MILIEUEFFECTRAPPORT PARK BAVELSE BERG
AANVULLING

GEMEENTE BREDA

23 oktober 2008
110501.201244

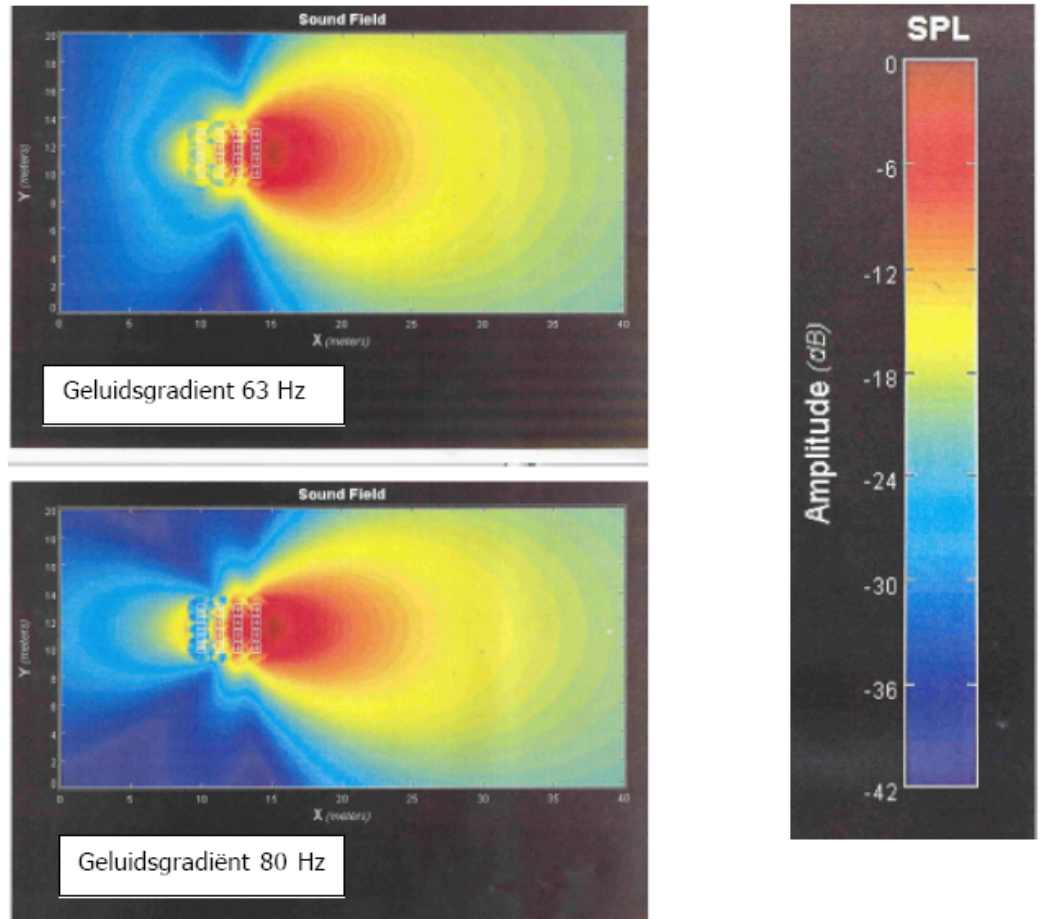
- § Aannames geluidsmodellering
 - Het toevoegen van een nadere onderbouwing van de richtingskarakteristiek die wordt gebruikt bij de grootschalige evenementen;
 - Het presenteren van de resultaten met geleidelijke overgangen tussen contouren van de geluidsbelastingen bij grootschalige evenementen;
- § Geluidsvermogens
 - Het gebruik van een realistischere uitgangssituatie (meer vermogen/andere opstelling/richtingsafhankelijke uitstraling van speakers) om het geluidseffect van evenementen zonder muziek in beeld te brengen

Het richtingseffect zoals is toegepast in het MER is gebaseerd op een onderzoek ten behoeve van een vergunning voor Stadion De Goffert. In het akoestisch rapport dat bij de aanvraag voor deze vergunning is gevoegd zijn onderstaande karakteristieken opgenomen.

De karakteristieken gelden voor frequenties van 63 Hz en 80 Hz. Duidelijk is dat ook lage frequenties een duidelijke richting werking hebben. De richtwerking neemt toe met de frequentie. Daarnaast neemt de openingshoek af bij toenemende frequentie.

In het MER is een verdeling gemaakt in het geluid dat naar voren en naar achteren wordt uitgestraald. Dit werd voor het detailniveau van het MER als voldoende beschouwd. Naar aanleiding van het advies van de CieMER zijn aanvullende berekeningen uitgevoerd waarbij het geluidemissie van de geluidsinstallatie naar achteren geleidelijk afneemt. De geluidscontouren zijn opgenomen in bijlage 2 van deze notitie. Uit de geluidscontouren blijkt dat de effecten vergelijkbaar zijn met de geluidscontouren uit het akoestische rapport van 21 februari 2008.

Uit nadere analyse van het rekenmodel en aanvullende berekeningen blijkt dat de geluidsverstrooiing in de varianten 3 en 4 sterk wordt veroorzaakt door hoogbouw (skihal, evenementhal, gebouwtoren van Abbott en de berg) rondom het evenemententerrein en niet door richtingseffecten en openingshoek van de geluidsinstallatie. Door geluidsreflecties en –afscherming in de hoogbouw wordt het geluid in bepaalde richtingen afgeschermd en in andere richtingen juist versterkt door de reflecties.
